<b>PROGETTISTA</b> 	<b>COMMESSA</b> NQ/R22177	<b>UNITA'</b> -
	<b>LOCALITA'</b> PIOMBINO (LI)	<b>REL-AMB-E-00113</b>	
	<b>PROGETTO / IMPIANTO</b> FSRU Piombino e collegamento alla Rete Nazionale Gasdotti	Fg. 1 di 18	Rev. 0

**Incremento di capacità di rigassificazione (DL 17 Maggio 2022, n. 50)  
FSRU Piombino e Collegamento alla Rete Nazionale Gasdotti**

**ALL. FSRU DI PIOMBINO DN 1200 (48") DOPPIA TUBAZIONE DN 650 (26"),  
DP 75 BAR**

**Valutazione Ambientale Relativa alle Ottimizzazioni di Progetto Descritte nel  
Documento REL-CIV-E-00184 "Relazione Illustrativa delle Modifiche e  
Ottimizzazioni Progettuali"**

**Figura 3-1 – Perimetrazione dell'area in concessione in banchina (in azzurro); perimetrazione dell'area a disposizione di P.I.M. durante i lavori (tratteggio rosso)**

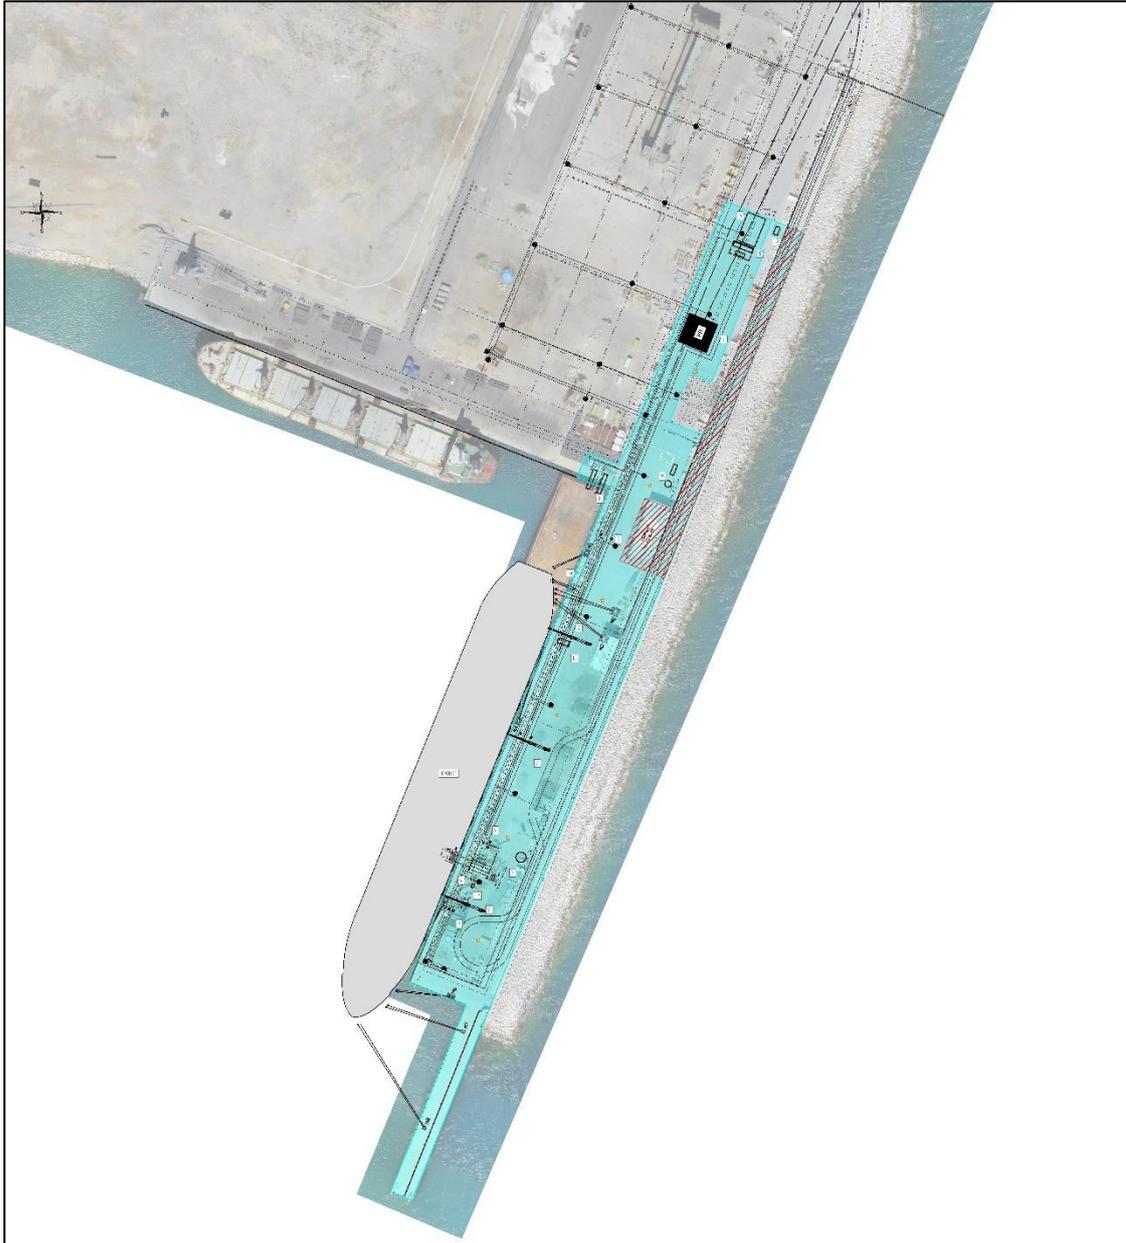
A seguito del contributo propedeutico all'espressione dei pareri di competenza da parte dell'Autorità di Sistema Portuale del Mar Tirreno Settentrionale (di seguito anche AdSP) recepito con nota AOOGR/AD prot. n.0355122 del 19/09/2022 in cui si evidenziavano gli aspetti concessori del Progetto rispetto alle concessioni demaniali preesistenti in banchina, il Proponente ha aggiornato le aree oggetto della richiesta di concessione demaniale e le aree di occupazione temporanea durante i lavori. Inoltre, al fine di garantire la massima continuità operativa delle attività industriali dell'attuale concessionario, Piombino Industrie Marittime Srl (di seguito anche P.I.M.), di concerto con la stessa Azienda, è stato condiviso una nuova perimetrazione delle aree come segue:

- Modifica e riduzione della perimetrazione dell'area da dare in concessione a Snam all'interno della banchina est;
- Modifica e riduzione della perimetrazione dell'area di cantiere da utilizzare per i lavori che interessano la banchina est.

In particolare, la nuova perimetrazione delle aree lascia nella disponibilità permanente di P.I.M. la zona in cui sono collocate le vasche di gestione della raccolta delle acque dei piazzali, la cabina elettrica e la zona delle pompe antincendio (Rif. Figura 3-1 **Errore. L'origine riferimento non è stata trovata.**). Riguardo il capannone presente in banchina, si è concordato che P.I.M. continuerà ad averne pieno accesso ed utilizzo per tutta la durata del cantiere (Rif Figura 3-2).

Figura 3-3 – Foto aerea dell’area dell’impianto in progetto PID1 n.2 - PDE in loc. Vignarca

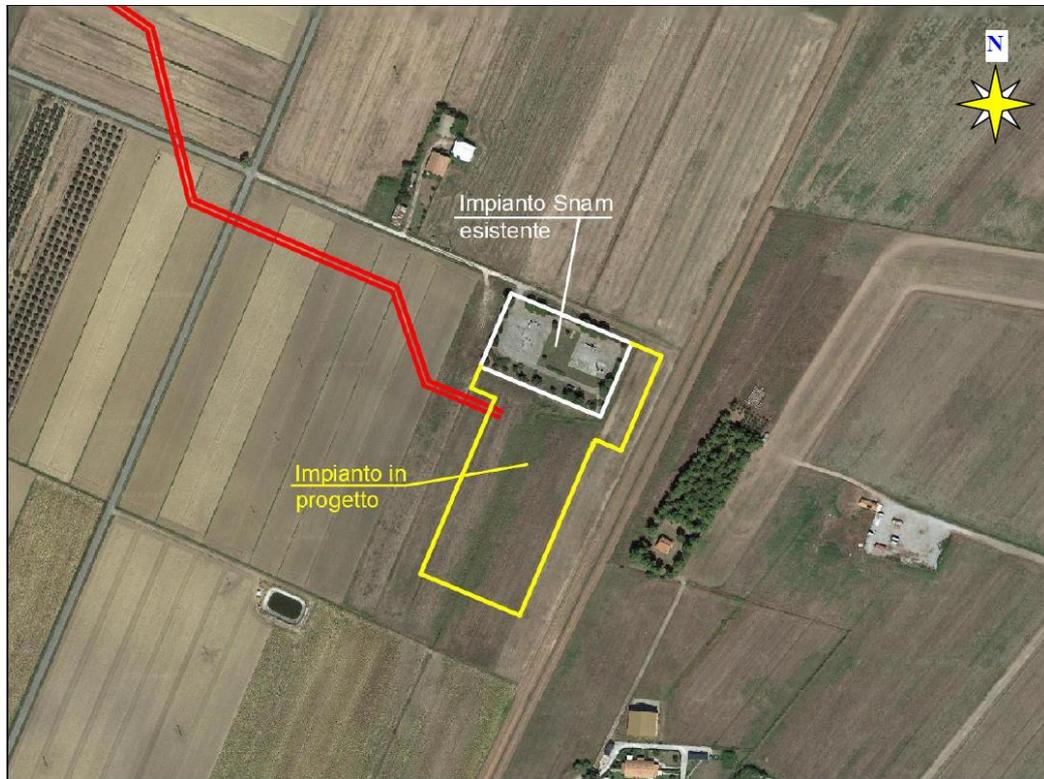
La Regione Toscana – Settore Genio Civile Valdarno Inferiore ha richiesto con nota AOOGR/AD prot. n.0354874 del 19/09/2022 approfondimenti sulle verifiche idrauliche in merito alla fattibilità della nuova area impiantistica denominata "PIDI n.2-PDE in loc. Vignarca", al fine di dimostrare che l'intervento in progetto non induca aggravio delle condizioni di rischio idraulico in altre aree. Di concerto con l'Ente interessato, è stata studiata una variazione progettuale che ha comportato le seguenti ottimizzazioni:

- Abbassamento della quota del piano di imposta dell'impianto in progetto alla quota del piano campagna;
- Sopraelevazione di 0,5 m di tutti gli elementi sensibili a inondazione (fabbricato B3, gruppo elettrogeno, quadri elettrici, ecc.) rispetto al piano d'impianto.
- Pavimentazione delle aree "piping" con autobloccanti prefabbricati posati su materiale arido compattato (misto granulare e sabbione), permeabili alle infiltrazioni delle acque piovane;
- Adozione di una recinzione in grigliato metallico permeabile all'acqua, posta su un piccolo cordolo in calcestruzzo (con sommità a circa 20 cm fuori terra);
- Adozione di un cordolo perimetrale permeabile all'acqua grazie alla presenza delle aperture determinate dall'ingresso principale e dalle uscite di sicurezza, nonché per la presenza dei vari fori per lo scarico delle acque.

La soluzione progettuale proposta per l'impianto in progetto presenta le condizioni di "trasparenza idraulica" richieste dall'Ente e dunque non costituisce un elemento di riduzione della capacità di laminazione e di invaso delle vaste aree potenzialmente inondabili, evitando l'aggravio delle condizioni di rischio nelle aree esterne all'area d'impianto stesso.
